# 永阳樟台产融项目设计变更对比

设计单位：福州城建设计研究院股份有限公司

# 变更总平、管综、规划设计方案及技术指标调整说明

| 设计变更单 | | 编号 | 01 |

原方案
二层平面图 1:100
1#厂房
二层平面图
2025A121
2025.03

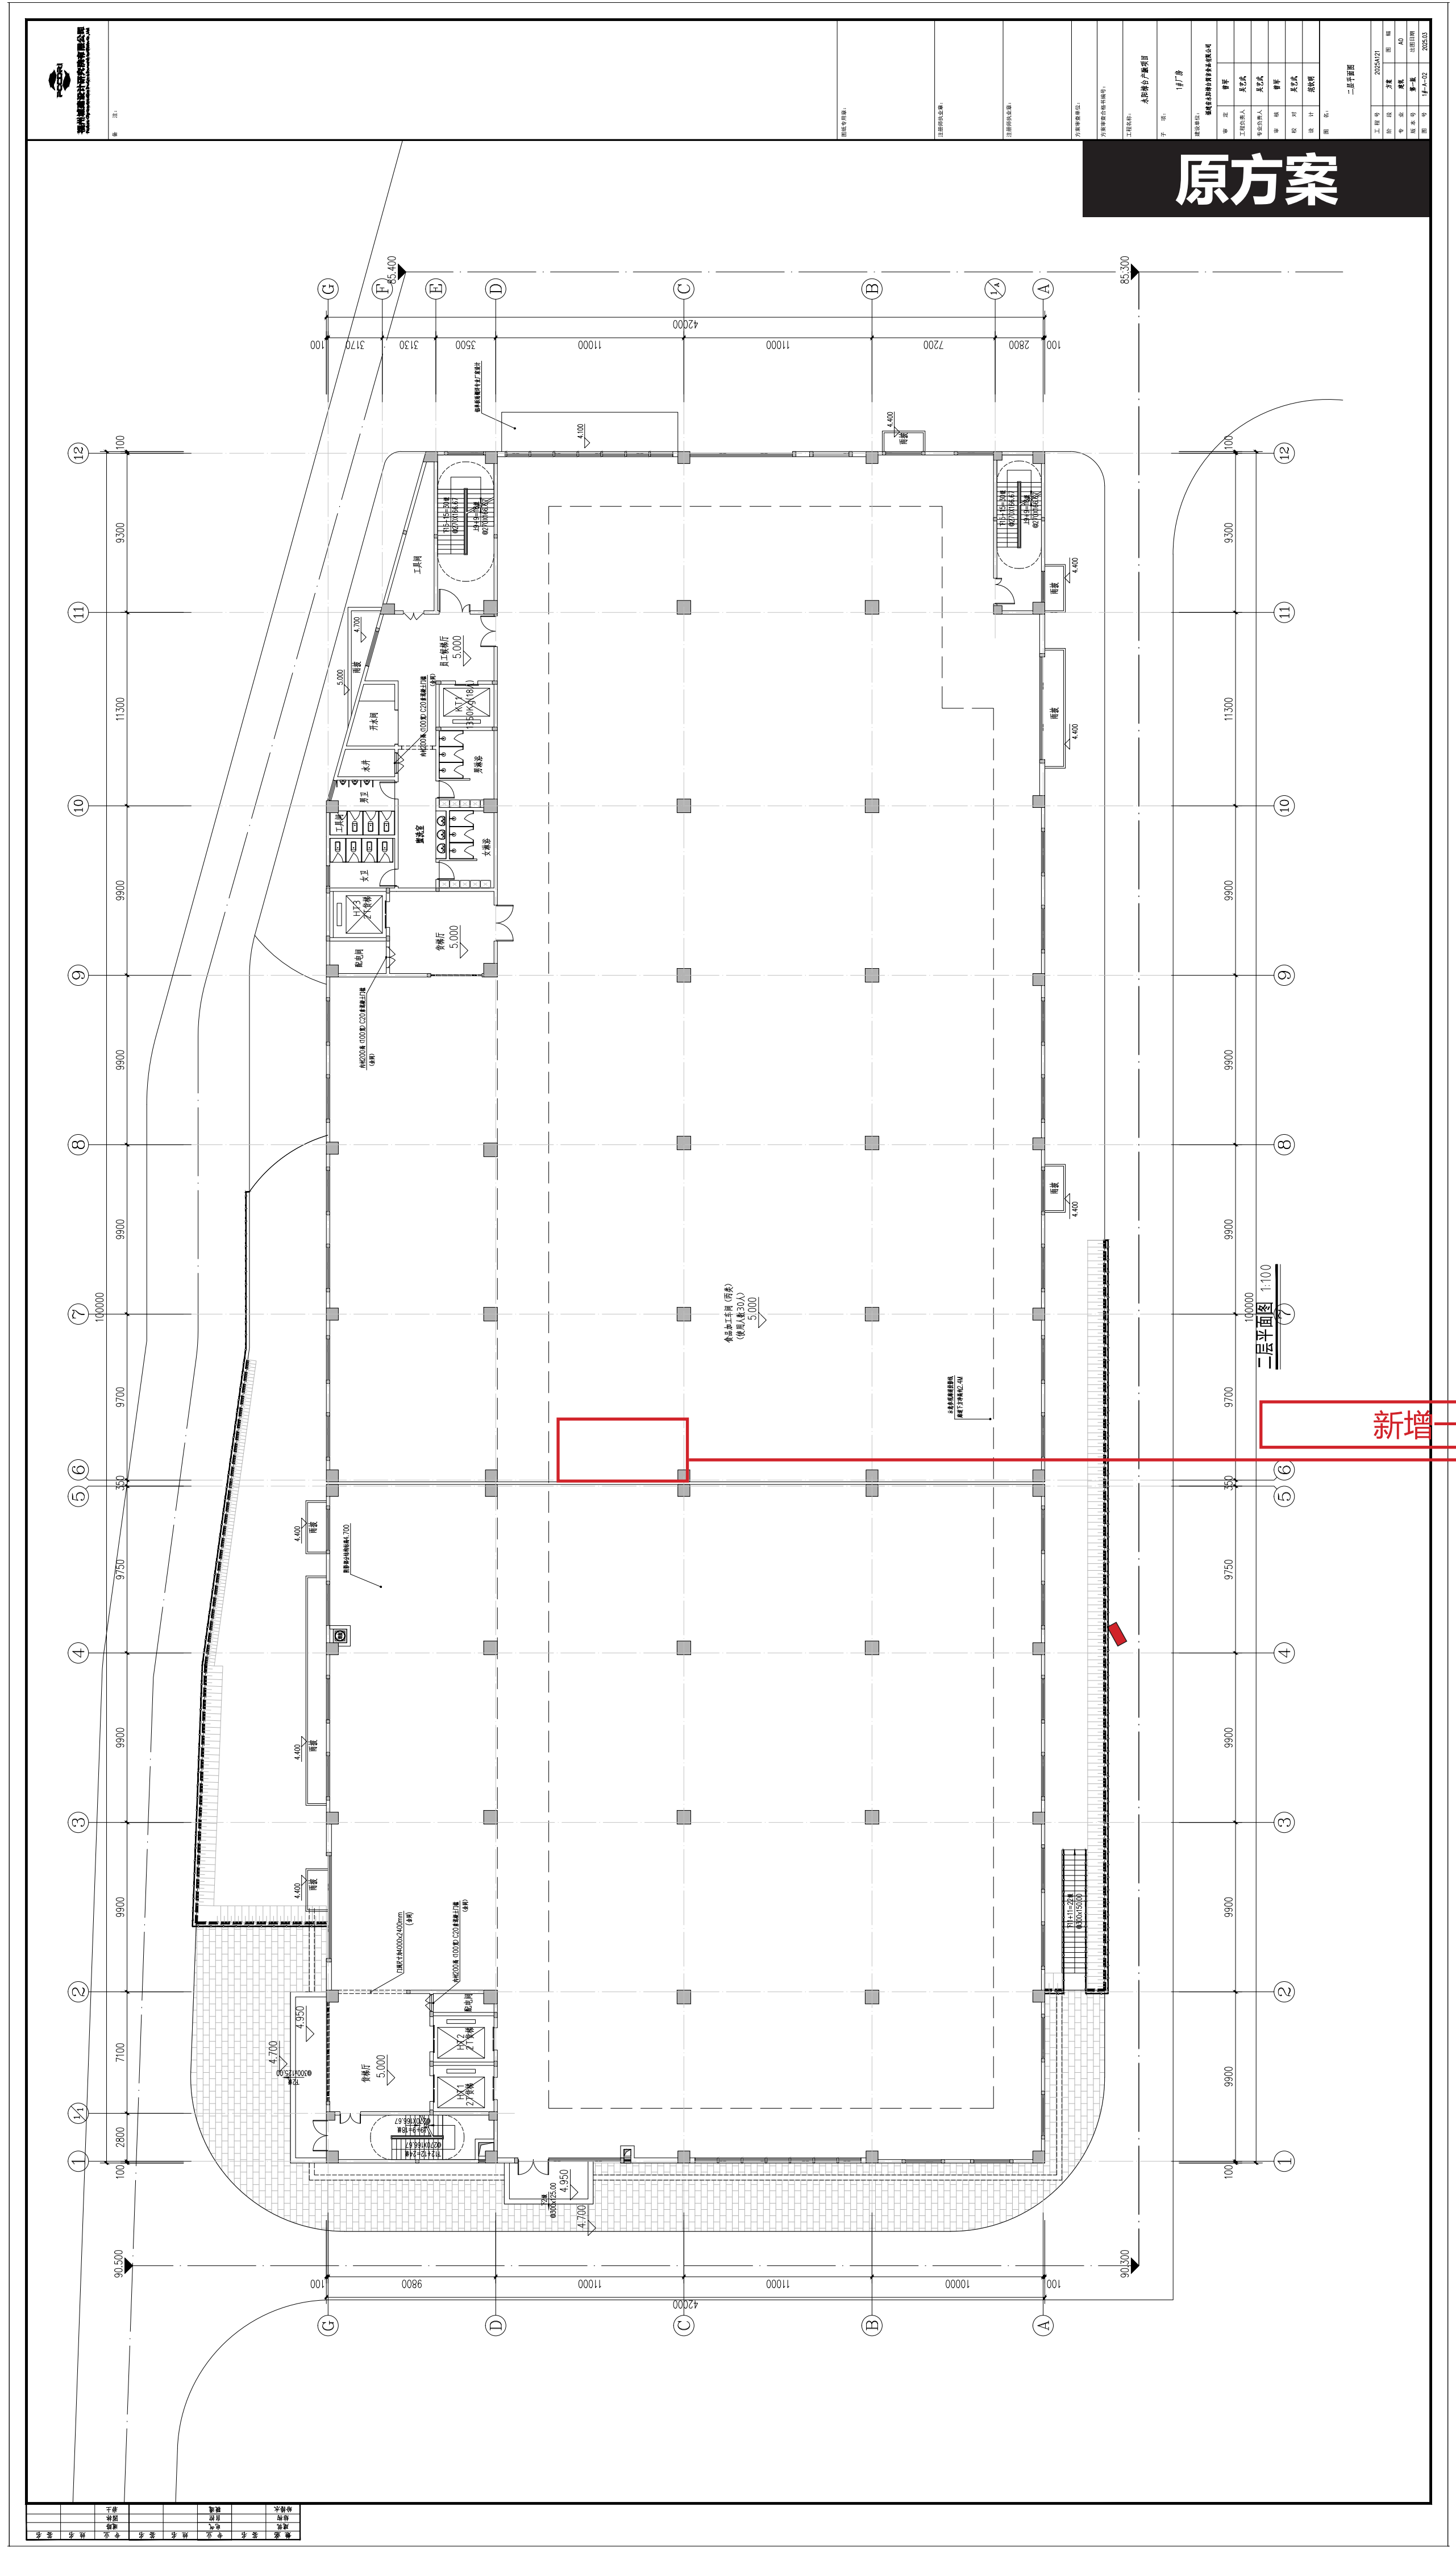
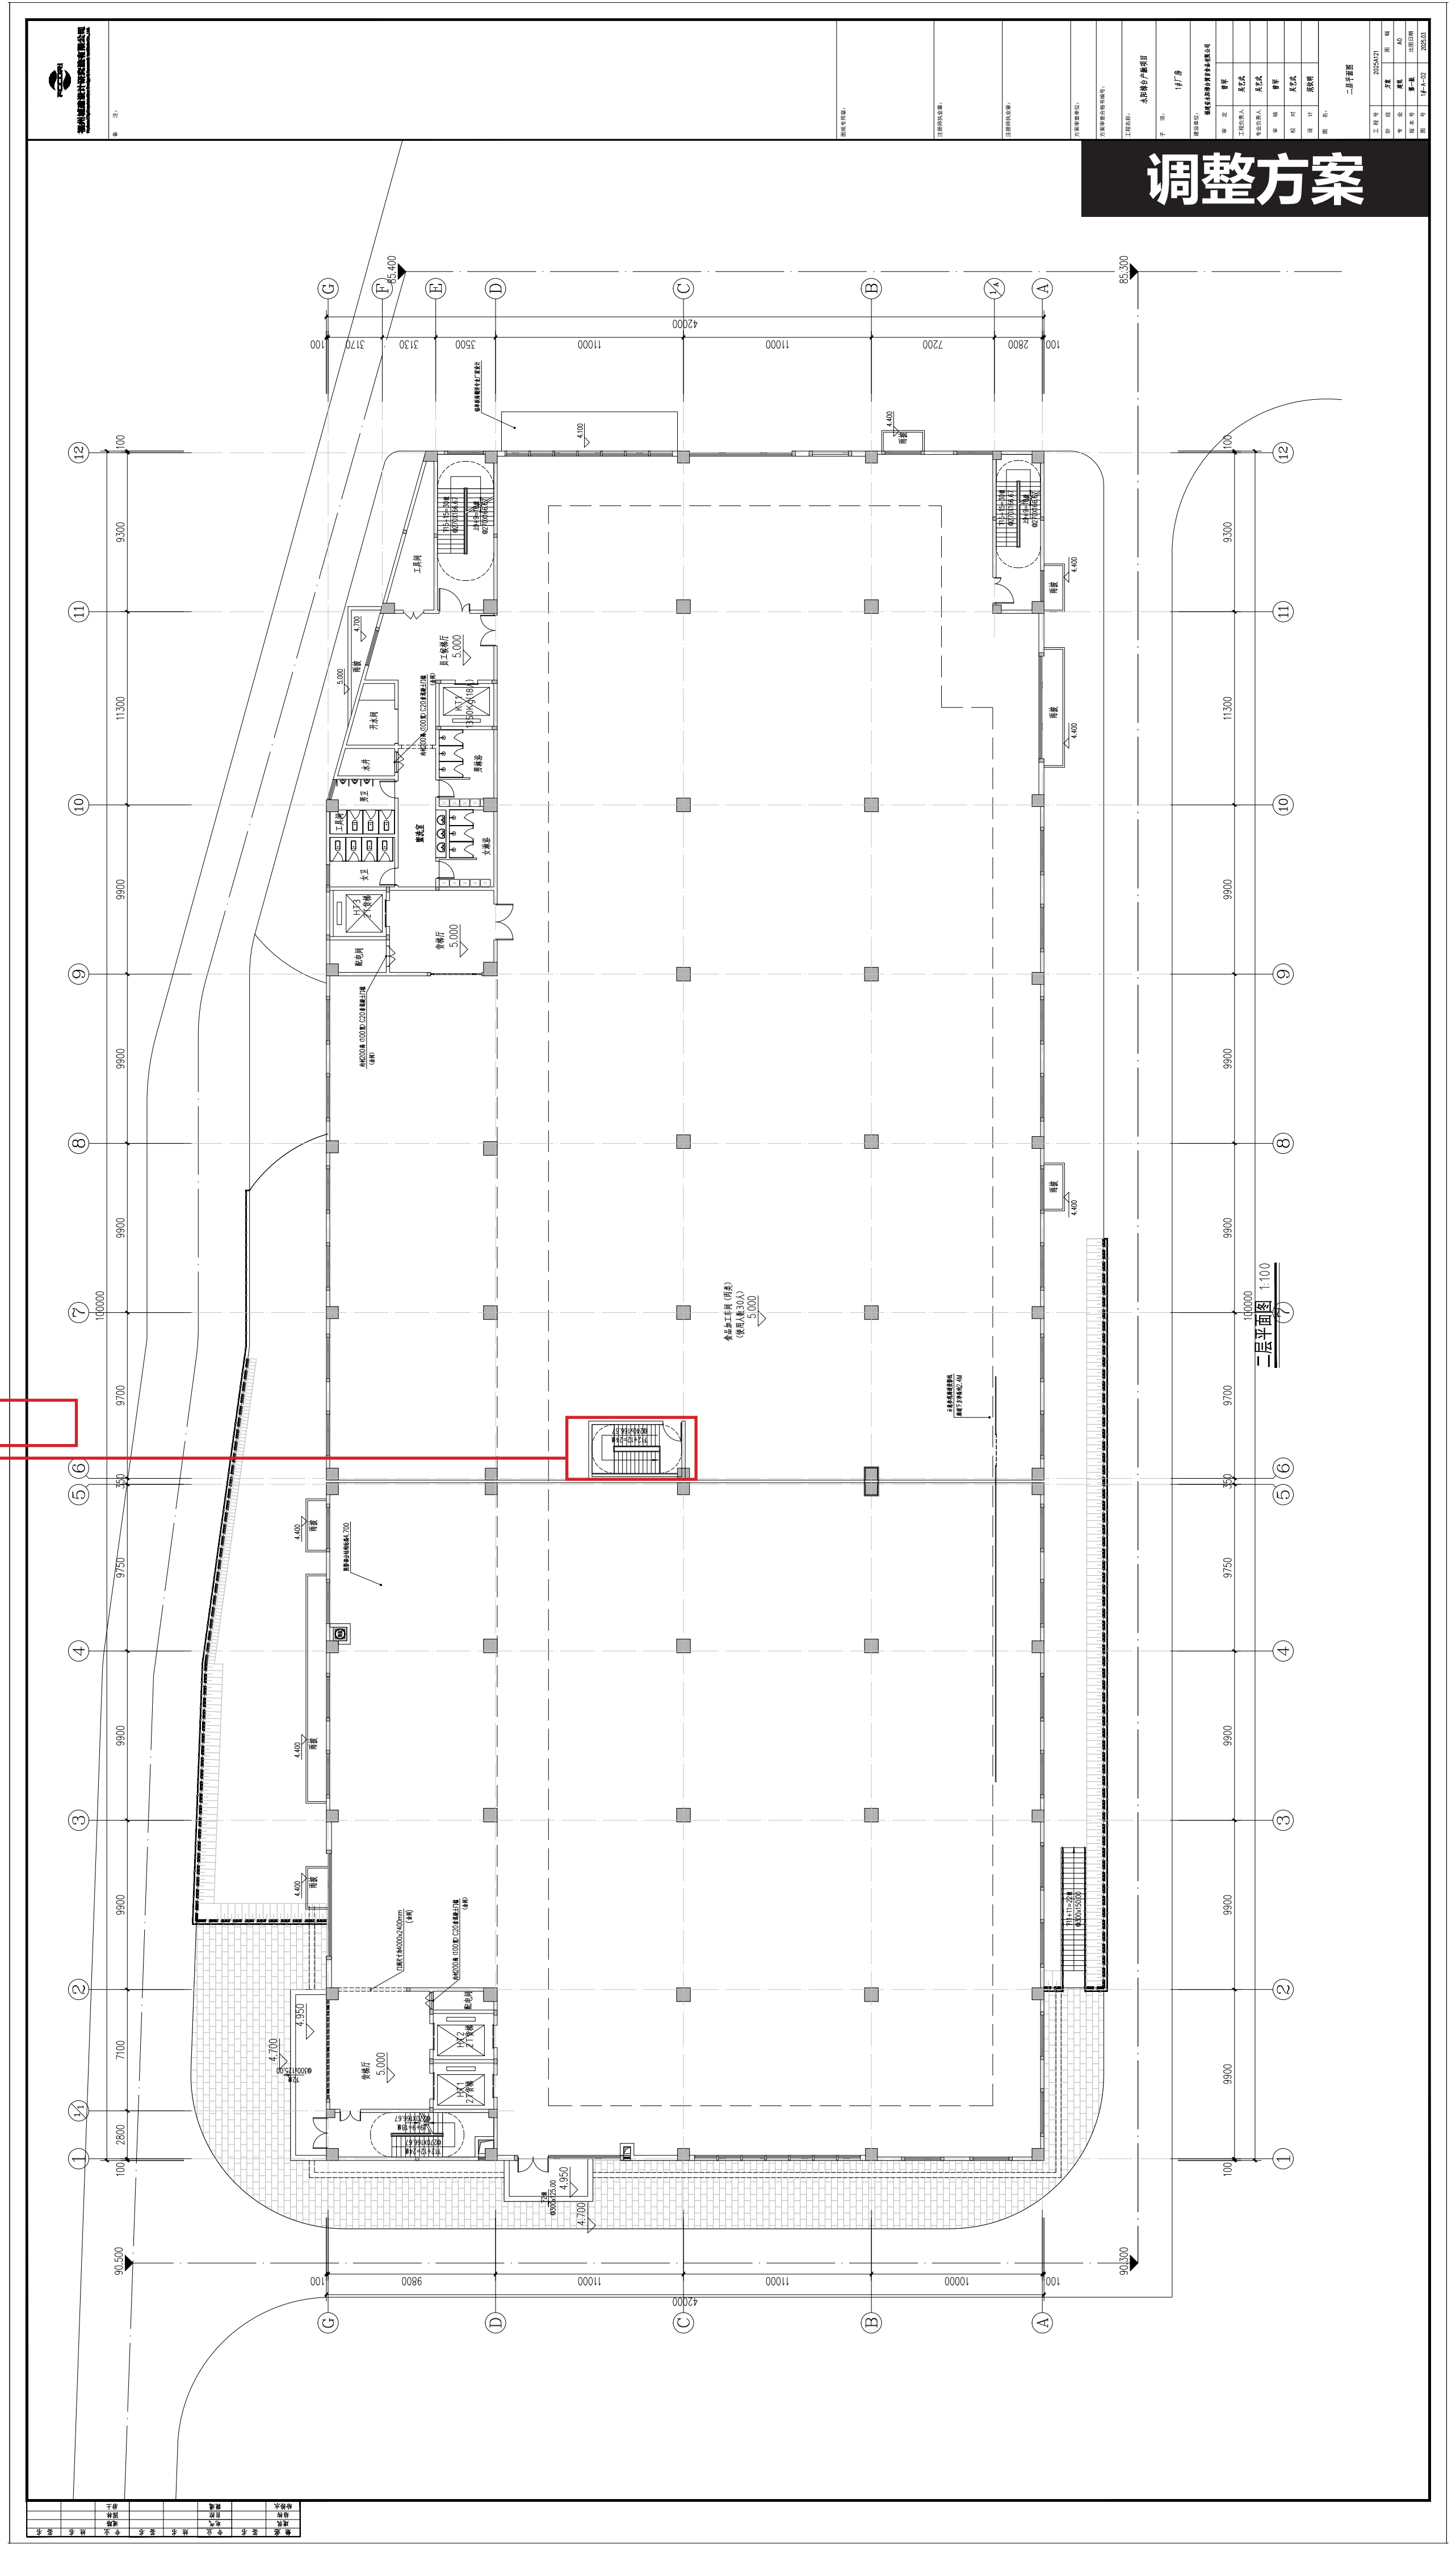
新增一部楼梯。
